监理通知单

工程名称:上海中华商务联合印刷有限公司 0.38 万千瓦综合智慧零碳电厂项目

编号: ZHJL-ZHSW-002 (通)

主题: 关于现场桥架接地线安装事宜

附: 问题照片

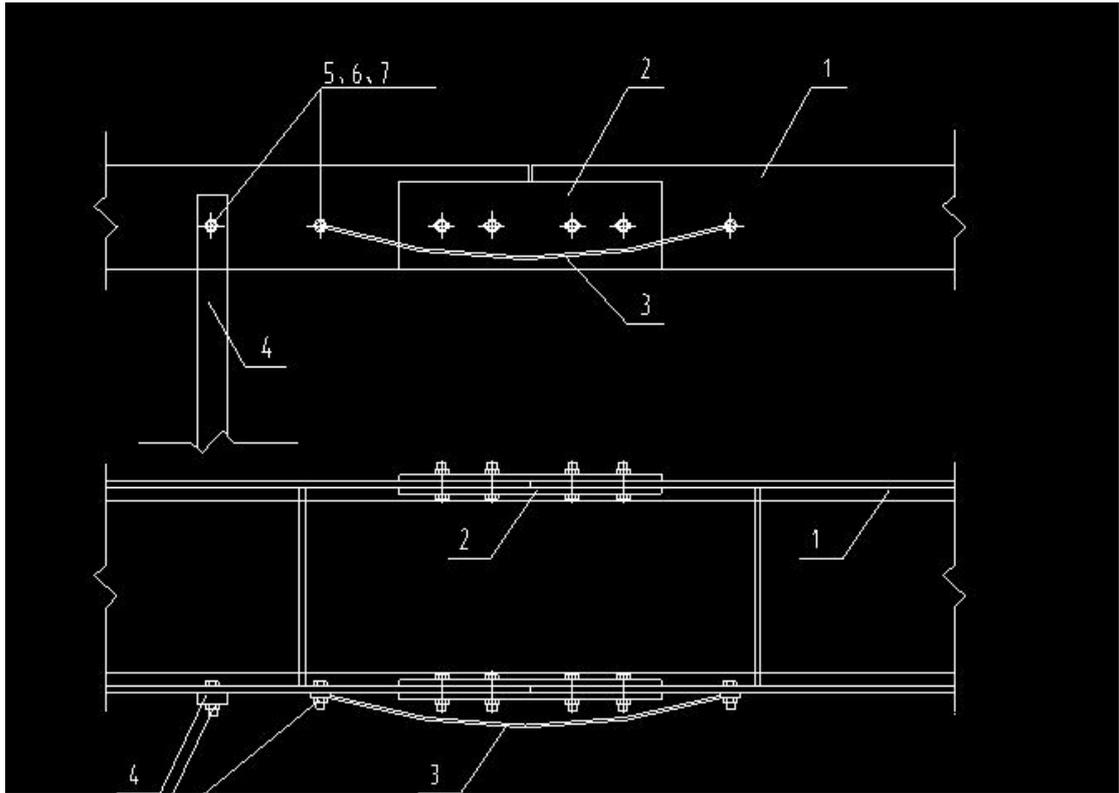
2023 年 5 月 19 日我监理部人员在现场巡视时发现以下安全问题:

- 1、桥架接地线规格型号不符合施工图中“桥架的接地连接-电缆桥架的接地连接”设计要求, 图纸要求接地线使用 4mm, 现场使用 2.5*150mm。
- 2、接地线连接孔位不符合设计要求。

以上事项监理部要求你单位整改落实, 严格按照施工图纸进行施工, 且施工前熟悉图纸对相关技术人员规范交底, 并于 5 月 21 前整改回复, 请你单位重视, 望悉知。
